Věc: Vyjádření městského architekta k upravené dokumentaci projektu „Obytná zástavba Jarlochova“ na parc. č. 275/2, 313/1, 2060/3, 3103, 312/3 a 1617/2 k.ú. Milevsko

Věc: Vyjádření městského architekta k projektu „Obytná zástavba Jarlochova“ na parc. č. 275/2, 313/1, 2060/3, 3103, 312/3 a 1617/2 k.ú. Milevsko

Obr. 1 Výřez ze situačního výkresu, vlevo původní projekt, vpravo nově upravený (poskytnuto objednatelem)

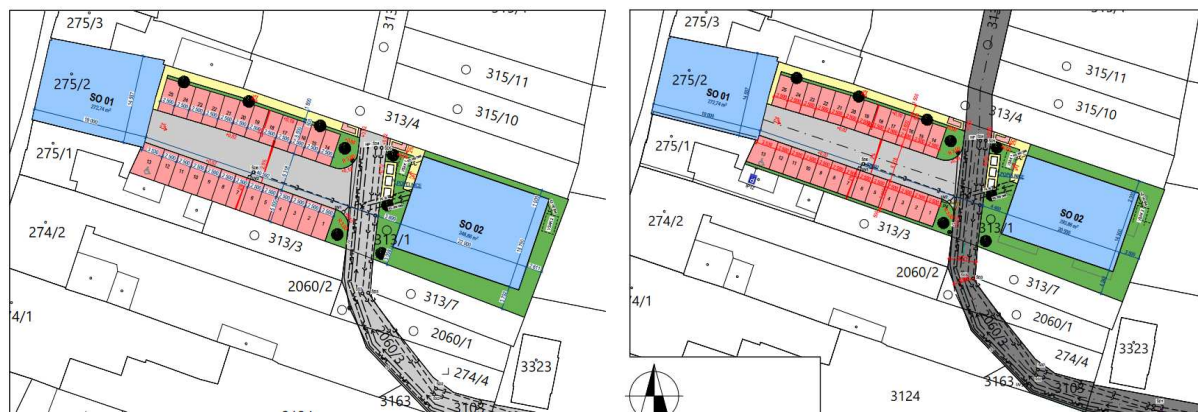
Řešené území zůstává stejné. Nově předložený návrh obsahuje upravený projekt novostavby bytového domu v zadní části ulice Jarlochova (objekt SO02) a upravený projekt přestavby stávajícího městského domu při ulici Masarykova (objekt SO01).

Objekt SO01 je v upravované dokumentaci čtyřpodlažní s plochou střechou. Zvýšil se od původního projektu o 1.NP a změnil se tvar střechy ze sedlové na plochou. Členění fasády z ulice Masarykova se změnil. V 2.NP až 3.NP je navržena kombinace klasických dvoukřídlých a francouzských oken, v nepravidelném rastru, v každém podlaží v jiné pozici. Zadní trakt je tvořen průběžnými balkóny s francouzskými okny.

Upravený návrh zohlednil původní vyjádření městského architekta ze dne 17.10.2022. Objekt SO02 byl redukován o 1.NP a byly upraveny odstupy od hranic pozemku. Měřítko objektu se přizpůsobilo více okolní zástavbě. Ačkoli z hlediska urbanistického je zástavba bytového domu v této části stále problematická a nedoporučuji ji (viz původní vyjádření), objekt již netvoří dominantní prvek území a respektuje okolní zástavbu, je tedy z pohledu městského architekta zástavba možná.

Upravený projekt zohlednil doporučení městského architekta ohledně vyšší koncentrace zástavby při ulici Masarykova. Objekt SO01 je s navrhovanými 4 NP a plochou střechou možný. V tak specifické zástavbě při ulici Masarykova je vyšší podlažnost objektů vhodná, zároveň vzhledem k proporcím ulice není tvar střechy jednotlivých objektů běžným pozorovatelem z ulice dominantně patrný, ulice má výrazně městský charakter (který až v severní části přechází do nižší výškové hladiny), respektuje únosnou výškovou hladinu území a neprojevuje se v charakteristických pohledech na město.
